제 목 : 의견조회 보고

2. 위대호와 관련 "장지 - 분당간 도시고속도로 건설사업" 시행허가에 따른
우리구 의견을 별첨과 같이 보고합니다.

검 토 의 견

횡단면도

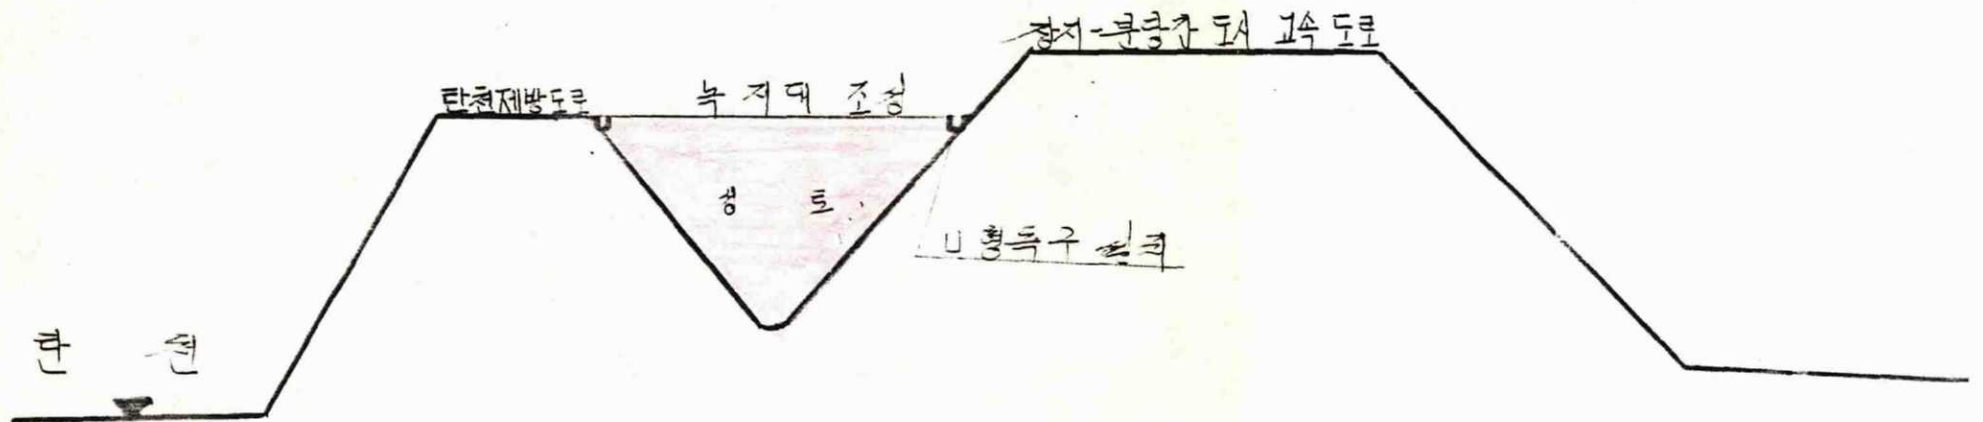
- 0. 장지 - 분당간 도시고속화도로와 탄천제방도로 사이는 성토하여 녹지대
조성.(별첨도면 참조)
